**INFORME DE HITO DE CONTROL
N° 015-2019-OCI/4541-SCC**

**MEJORAMIENTO DEL SERVICIO DE ALCANTARILLADO EN
EL BALNEARIO DE HUACACHINA, DISTRITO DE ICA,
PROVINCIA Y DEPARTAMENTO DE ICA**

**HITO DE CONTROL N°3 - PROCESO CONSTRUCTIVO DE LA CAMARA DE
BOMBEO (III ETAPA) Y LINEA DE IMPULSION DE DESAGUE (II ETAPA).**

Imagen N° 3

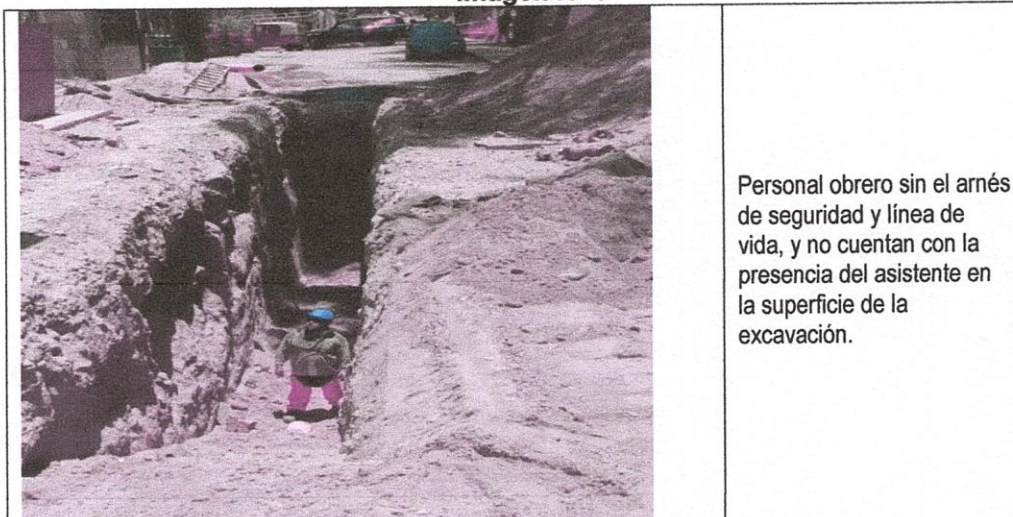
Durante la supervisión a la obra se pudo evidenciar que, en los trabajos de excavación de zanjas, los trabajadores no cuentan con el arnés de seguridad y una línea de vida controlada por el asistente en la superficie de la excavación; asimismo, no se encuentran instalados los entibamientos, apuntalamientos o tablestacados para prevenir el deslizamiento de material, y, no proporcionaron una escalera de mano u otro medio de acceso equivalente por cada tramo. Además, se constató que el material producto de la excavación están acumulando indebidamente en el borde de la zanja, como se aprecia en el panel fotográfico siguiente:

Las tareas para efectuar taludes y apuntalar se harán cumpliendo con el siguiente procedimiento: En excavaciones donde el personal trabaje a 1,20 metros o más de profundidad, se deberá proporcionar una escalera de mano u otro medio de acceso equivalente. Se deberá proporcionar una escalera adicional por cada tramo de (7,60 m) en zanjas y excavaciones.

Dichas escaleras deberán sobresalir por lo menos (1,00 m) sobre la superficie del terreno y deberán sujetarse para evitar movimientos. (...) Se deberá contar con un asistente en la superficie de la excavación, quien estará en contacto con la(s) persona(s) dentro de la excavación. También serán aplicables los siguientes requisitos: Se le suministrará un arnés de seguridad y una línea de vida controlada por el asistente en la superficie.

Se deben instalar los entibamiento, apuntalamientos o tablestacados para evitar riesgos en la zona de trabajo y en zonas colindantes (edificaciones, vías públicas, etc.) de acuerdo al análisis de trabajo (estudio de suelos).

Imagen N° 5

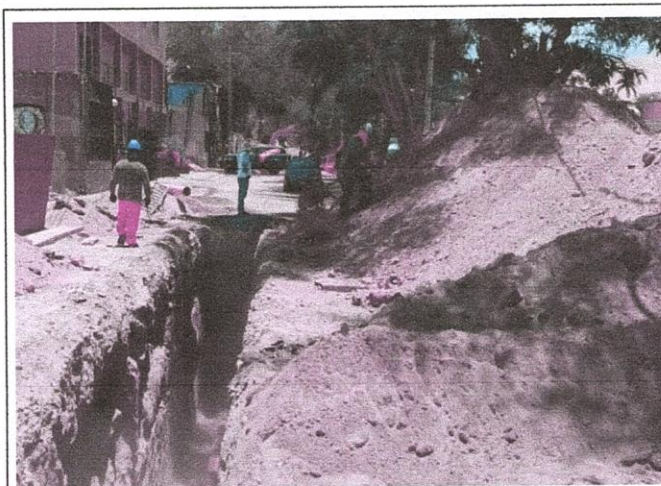
Acumulación de material producto de la excavación en el borde de la zanja.

En los casos en que las zanjas se realicen en terrenos estables, se evitará que el material producto de la excavación se acumule a menos de 2,00 m del borde de la zanja.

Imagen N° 7

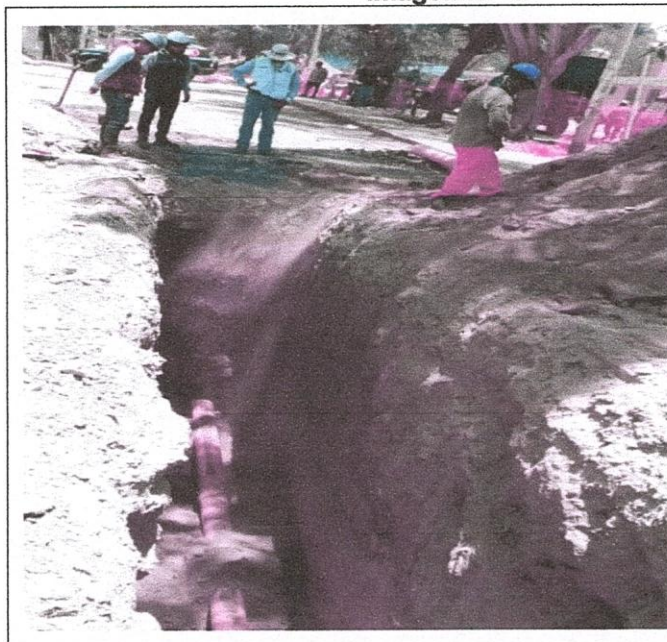
Durante la supervisión a la excavación y colocación de tuberías en la línea de impulsión, en el tramo de la Av. Perotti, se constató que no están colocando la "Cama de Arena" en el fondo de la zanja, como trabajos preparatorios para la colocación de la tubería; asimismo, el relleno y compactación de zanjas se está realizando con material no seleccionado ni respetándose el relleno lateral y relleno inicial (0.30m) por encima de la clave de la tubería, posteriormente se rellenó la zanja con maquinaria pesada.

Colocación de tuberías sin material de cama de apoyo y con piedras, fragmentos que podrían dañar la tubería

Será específicamente del mismo material extraído de la excavación, el cual será cernido para evitar que contengan piedras o cualquier residuo sólido que dañen las tuberías. Tendrá un espesor no menor de 0.10 mts., debidamente compactada o acomodada (en caso de gravilla), medida desde la parte baja del cuerpo del tubo; siempre y cuando cumpla también con la condición de espaciamiento de 0.05 mts. que debe existir entre la pared exterior de la unión del tubo y el fondo de la zanja excavada.

Imagen N.º 8

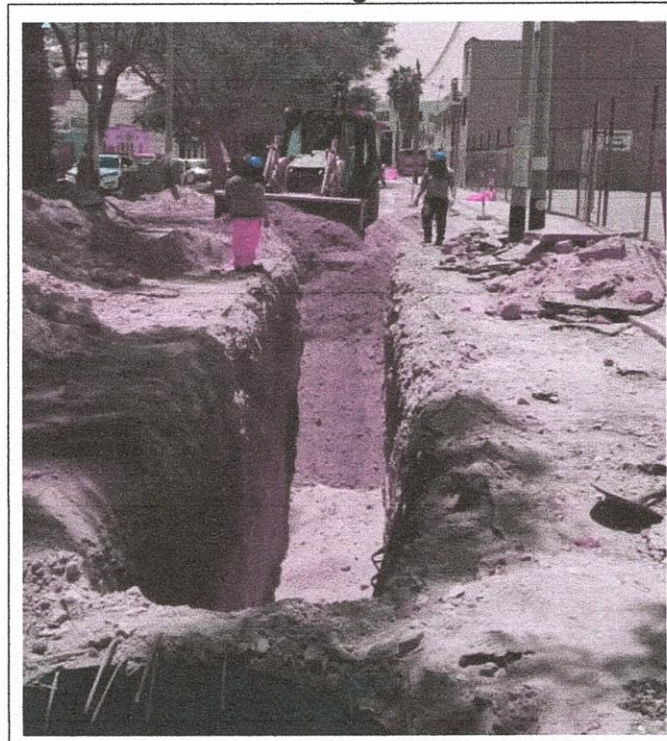
Relleno de zanja de la línea de desagüe, sin tamizar

El material sobrante excavado, si es apropiado para el relleno de las zanjas, podrá ser amontonado y usado como material selecto y/o calificado de relleno, tal como sea determinado por la supervisión; El constructor acomodará adecuadamente el material evitando que se desparrame o extienda.
